Ausführungsvorschlag Sonderkonstruktion Bodeneinlauf Küche | Arbeitsschritte und Zuständigkeit

Projekt: SCHULBAU OPEN SOURCE Neubau Schule am Hartwege 2 - 99425 Weimar						
Planinhalt: AUSFÜHRUNGSPLANUNG Boden I Bodeneinlauf Küche - Sonderkonstruktion						
Kooperationspartner: IBA Thüringen Auenstrasse 9, 99510 Apolda Montag Stiftung Jugend und Gesellschaft Adenauerallee 127, 53113 Bonn						
Bauherrenschaft: Stadt Weimar Schwanseestraße 17 99423 Weimar 						
Entwurfsverfasser: gernot schulz : architektur GmbH Vorgebirgstraße 338 50969 Köln gernot schulz : architektur GmbH						
Format: ISO A3	Maßstab: 1:5	Erstellt am: 16.08.2023	Erstellt von: nm	Status: F	Index Nr.: 01	Index vom: 16.08.2023
Projekt-Nr.: 2618	Plan-Nr.: 573-GSA-SOS-LP5-5-DE-B0-BTA-F-01

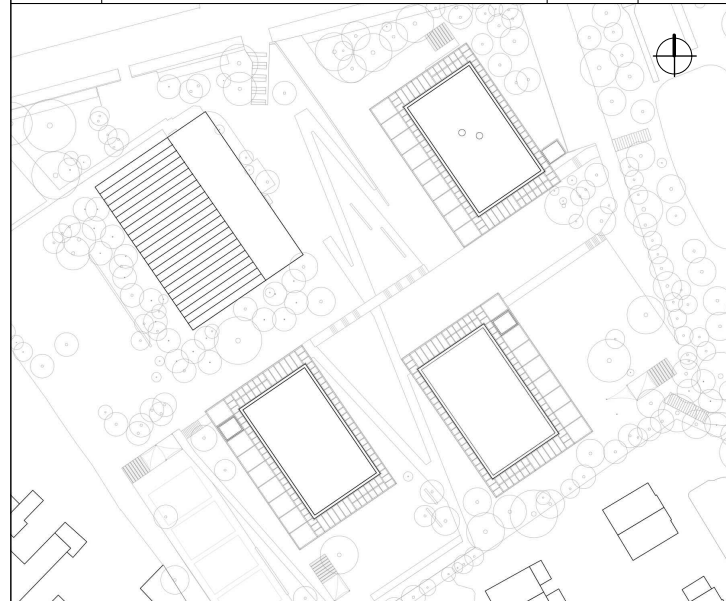
Hinweis: Bei der dargestellten Ausführung handelt es sich um eine Sonderlösung aufgrund einer mangelhaft eingebauten Bodendurchführung. Der Lösungsvorschlag bedarf der Einschätzung zur Umsetzbarkeit und Risiken der einzelnen Gewerke. Die dargestellten Ausführungen weichen in Teilen von der Planung und von Standardausführungen gem. Richtlinien (z.B. Anschluß der Abdichtung gegen Bauteilfeuchte ab). Die Ausführung und Planung erfolgt somit in Teilen „abseits der Norm“, orientiert sich dabei jedoch an den a.R.d.T. und sind von den Gewerken vor Ausführung zu bewerten.

- Rückbau BDF und Schlitzen der Bodenplatte bis OK Vierstegdichtung (muss erhalten bleiben!) --> AN Sanitär
- Einsetzen der Reduktion / Innenreduzierung in die Bodendurchführung--> AN Sanitär

- Anschluß des horizontalen Zwischenstücks --> AN Sanitär
- Einmessen des neuen Ablaufkörpers gem. Ang. Fliesenspiegel --> AN Sanitär
- Hohlraumfreies, ebenes Verfüllen der Aussparung mit Beton oder Epoxidharzement (gem. Anforderung) bis OK Zwischenstück --> AN Sanitär

- Abstellen (rechteckig) der Auffüllung für saubere Schnittstelle der Trittschalldämmung & des Estrichs --> AN Sanitär
- Beistellung des passenden Einlaufs für AN Fliesen --> AN Sanitär

- Herstellung der FLK Abdichtung mit Übergang auf vorhandene Rohbau-Abdichtung gegen Bauteilfeuchte gem. Herstellervorgaben und a.R.d.T., Anarbeiten der Abdichtung an Bodeneinlaufkörper in Abstimmung mit AN Sanitär (z.B. Höhe) --> AN Dach

- Herstellung Gefälleestrich gem. Planung bis Auffüllung --> AN Estrich
- Herstellung Trittschalldämmung auf vorh. Auffüllung (z.B. Fa. Isover - Akustik EP1) --> AN Fliesen

- Setzen des Einlaufkörpers auf Höhe gem. Fliesenspiegel
- Auffüllung / Anarbeiten der fehlenden Estrichflächen (Estrich, Epoxidharzmörtel, o.ä., gem. Planung / Anford.) --> AN Fliesen

- Herstellung Bodenbelag (inkl. Verbundabdichtung) gem. Planung --> AN Fliesen
